Deliberazione della Giunta Regionale 27 aprile 2026, n. 18-2475

Legge regionale n. 13/2023. Valutazione di Impatto Ambientale ai sensi dell'articolo 23 del decreto legislativo n. 152/2006, integrata con la Valutazione d'Incidenza, di cui all'articolo 5, del DPR n. 357/1997 e Verifica del "Piano di utilizzo delle terre e rocce da scavo", di cui all'articolo 9 del D.P.R. n. 120/2017, per il progetto definitivo «S.S. 28 "del Colle di Nava" Variante di Pieve di Teco-Ormea con traforo di valico Armo-Cantarana» [ID: 13933/WEB-VIA-VIAVIA100000094].

ALLEGATO A

Oggetto: Procedura di V.I.A. ai sensi dell'art.23 del D.Lgs. 152/2006 integrata con la Valutazione di Incidenza di cui all'articolo 5 del D.P.R. 357/1997, e Verifica del Piano di utilizzo in sito delle terre e rocce da scavo ai sensi dell'art. 9 del D.P.R. 120/2017.
Progetto Definitivo S.S. 28 "del Colle di Nava" Variante di Pieve di Teco – Ormea con traforo di valico Armo – Cantarana. INTEGRAZIONI

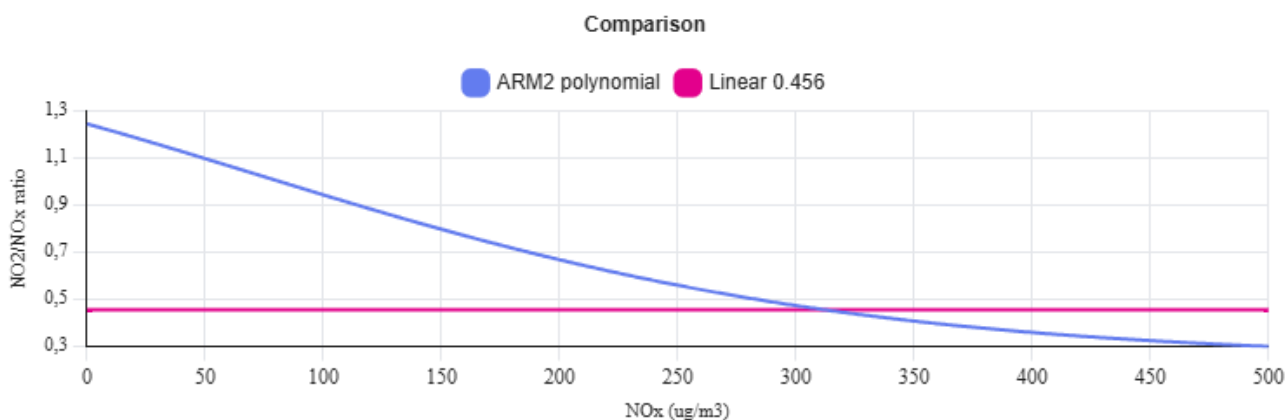
Andrebbero commentati in maniera adeguata i valori massimi giornalieri determinati dal cantiere per il parametro PM₁₀ (tra 2,91 e 5,94 µg/m³), ma soprattutto i valori massimi orari determinati dal cantiere per il parametro NO₂ (tra 157,68 e 392,04 µg/m³, contro un limite normativo pari a 200).

Il proponente stima un superamento del limite orario per il parametro NO₂ presso il recettore R1 e due superamenti per il recettore R3, contro un numero massimo di superamenti giornalieri ammesso dalla norma pari a 18. Inoltre, il proponente afferma che per il calcolo degli NO₂ a partire dagli NO_x è stata utilizzata la seguente formula lineare

Tale affermazione viene confermata dal confronto con la metodologia ARM2², basata sul perfezionamento della ARM (*Ambient Ratio Method*) e validata da US-EPA. In essa, il rapporto NO₂/NO_x non è costante, ma ha un andamento polinomiale in funzione della concentrazione di NO_x espressa in µg/m³, secondo quanto riportato nella figura seguente:

Come si evince dall'esame della figura, l'utilizzo di un rapporto costante tra NO_2 ed NO_x fornisce una sovrastima cautelativa di NO_2 solo al di sopra dei $300 \mu\text{g}/\text{m}^3$ di NO_x , mentre al di sotto risulta sottostimata. Se, a partire dai valori di NO_2 riportati in tabella 1-44 dello studio si torna indietro a calcolare gli NO_x , si ottengono valori elevati, superiori a $300 \mu\text{g}/\text{m}^3$, per cui la stima degli NO_2 utilizzando la funzione polinomiale di ARM2 produrrebbe effettivamente valori inferiori a quelli ipotizzati dal proponente (si veda la tabella 1 seguente).

Tali valori risulterebbero tutti inferiori al limite di legge, per cui i tre superamenti rilevati dal proponente potrebbero anche essere tutti frutto di questa sovrastima.
